PROCEDIMIENTO DE LICITACIÓN PÚBLICA NACIONAL PARA ADQUIRIR UN SISTEMA DE SEGURIDAD ELÉCTRICA INTERIOR Y EXTERIOR (PARARRAYOS) EN EL CENTRO DE GESTIÓN DOCUMENTAL DEL PODER JUDICIAL.

Referencia: LPN-CPJ-22-2023

CIRCULAR NÚMERO 01

PREGUNTAS Y RESPUESTAS

Planos

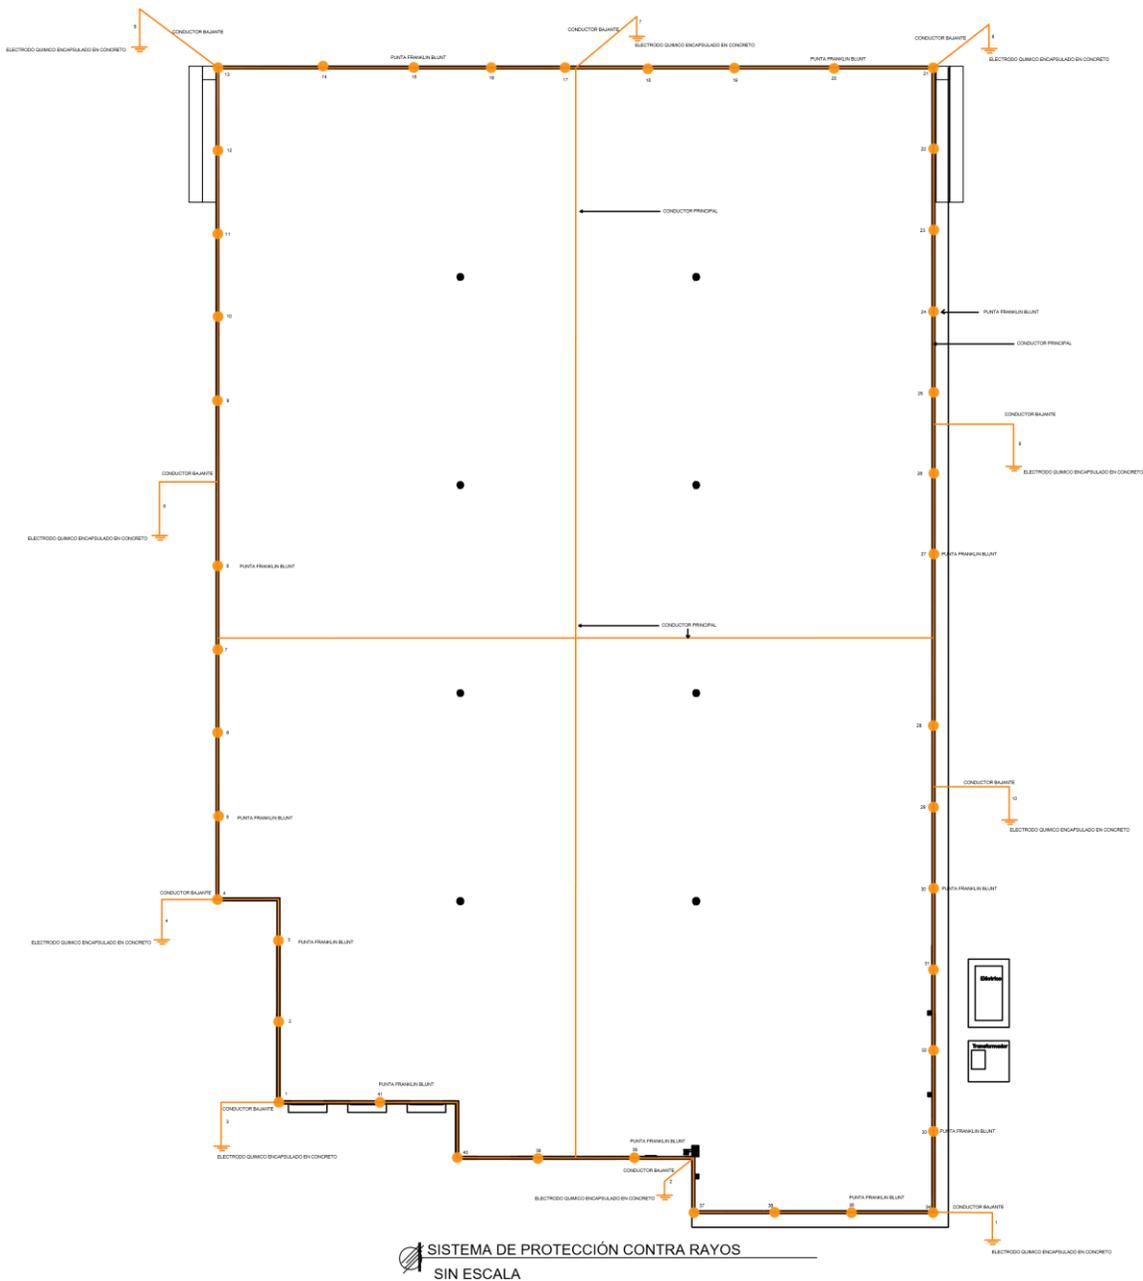
En la visita técnica del día de ayer nos informaron que nos sería suministrado vía correo electrónico el plano del proyecto para poder identificar el alcance de los trabajos requeridos en el Sistema de Seguridad Eléctrica Interior (SSEI). por lo que quedamos a la espera del envío de los planos.

Como parte del proyecto se está requiriendo la instalación de 9 bajantes para el sistema de protección contra rayos, también se está requiriendo la instalación de 9 electrodos químicos, en la visita pudimos observar que existen muchas tuberías y registros en el perímetro de la nave, pero no me pudieron responder: A) si está identificada la ubicación de los 9 conductores bajantes; B) si está identificada la ubicación donde serán instalados los 9 electrodos y C) si existe un plano identificando las tuberías exteriores.

Buenas noches disculpe era que tenía problema con el correo intentaba enviárselo, pero se lo enviaba a otra institución, necesito que me envíen los planos que acordamos el día de la visita 17 agosto.

Otra pregunta márkeme el área de excavación y cuanta...

- A) La ubicación de los conductores bajantes está identificada en el plano suministrado en la pregunta #2.
- B) La ubicación de los electrodos está identificada en el plano suministrado en la respuesta #2.
- C) Esas tuberías y registros pertenecen al sistema de drenaje pluvial de la referida nave industrial, no contamos con esos planos, ya que el poder judicial es un arrendatario de esas instalaciones y fue el parque industrial Duarte que realizo esos trabajos.

Esta información esta se encuentra en la respuesta # 2.

Esta información se encuentra en la respuesta # 2.
